福島第一原子力発電所 特定原子力施設に係る実施計画変更比較表（目次）

福島第一原子力発電所 特定原子力施設に係る実施計画変更比較表（Ⅰ 2.3 特定原子力施設における主なリスク）

図-3 処理装置 (セシウム吸着装置, 第二セシウム吸着装置, 第三セシウム吸着装置, 除染装置) の系統構成図

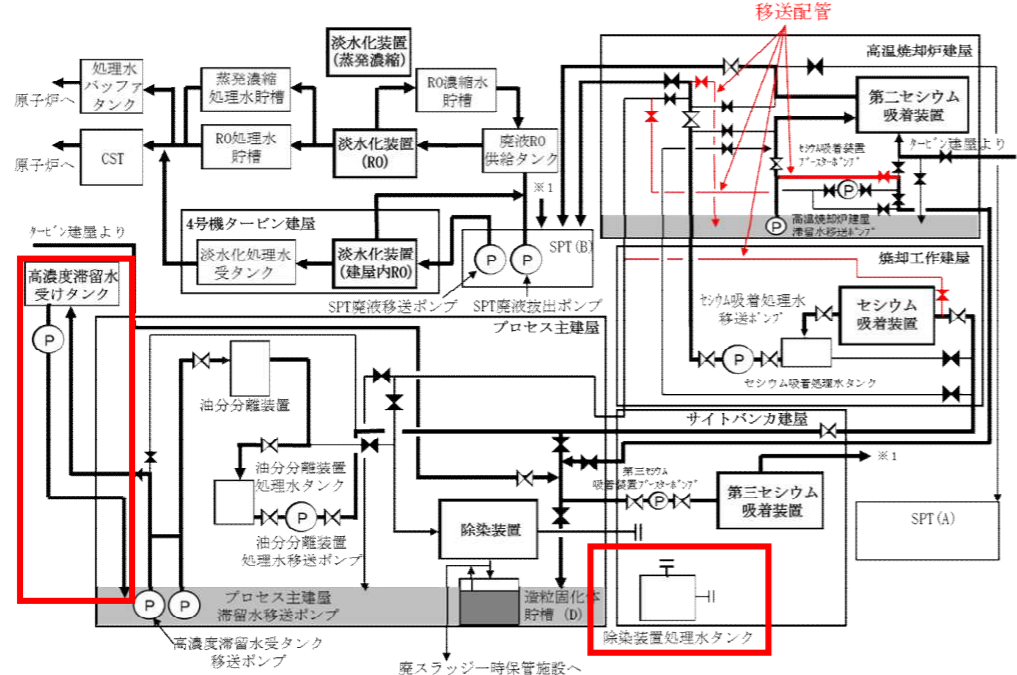
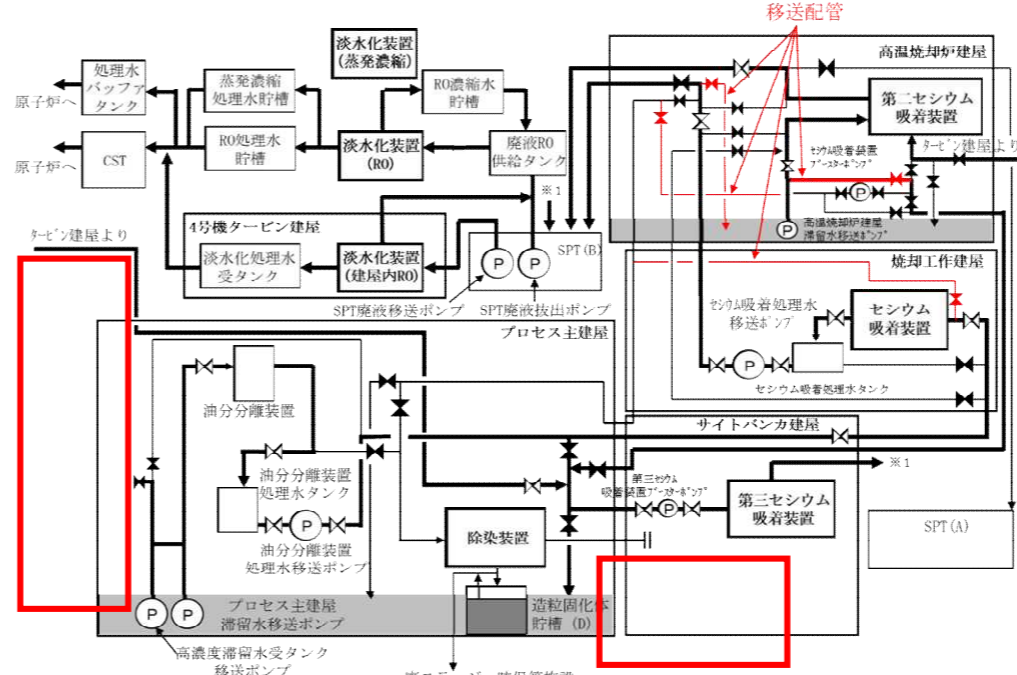
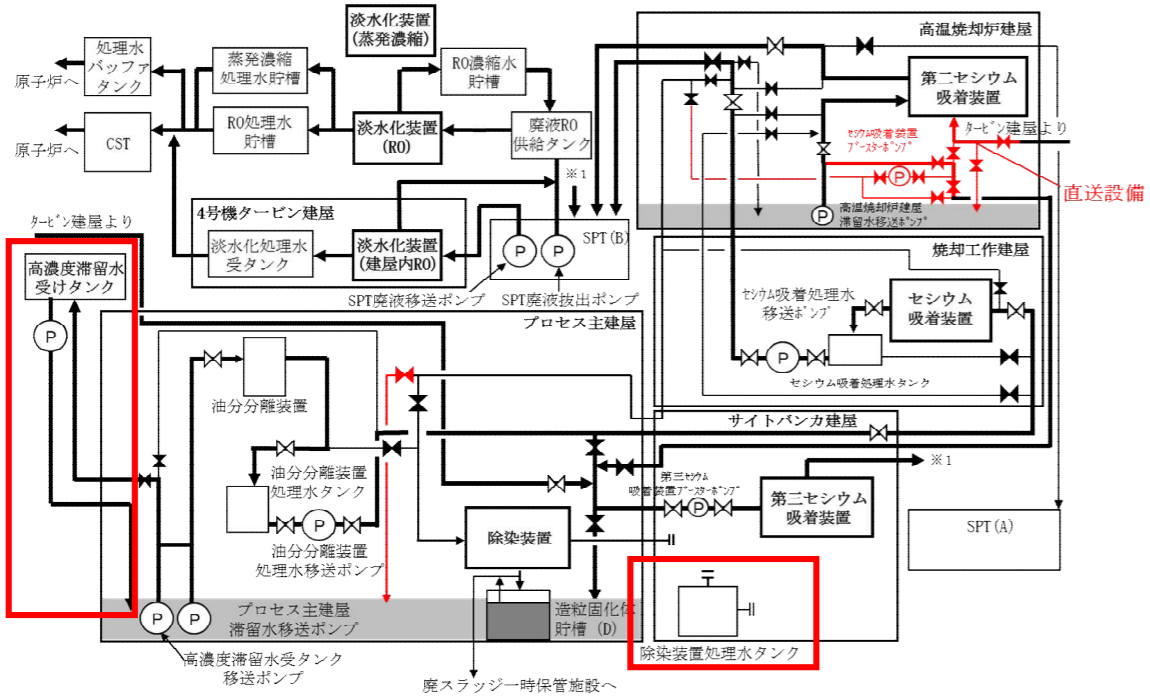
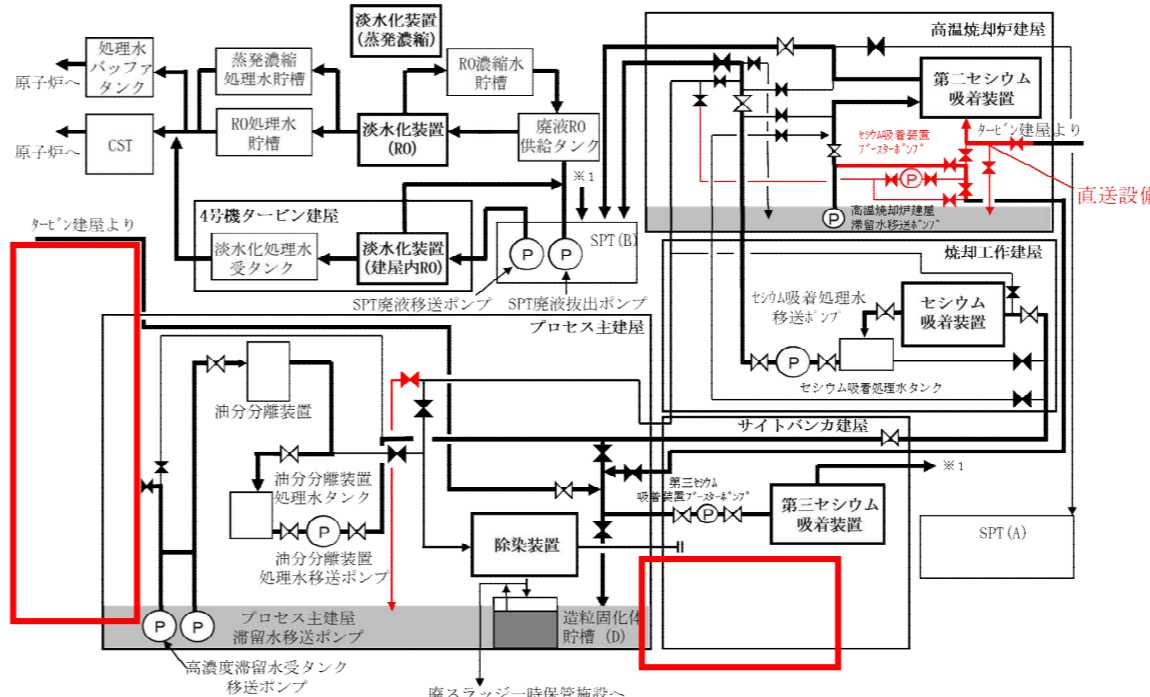
除染装置処理水タンク撤去に伴う系統構成図の変更
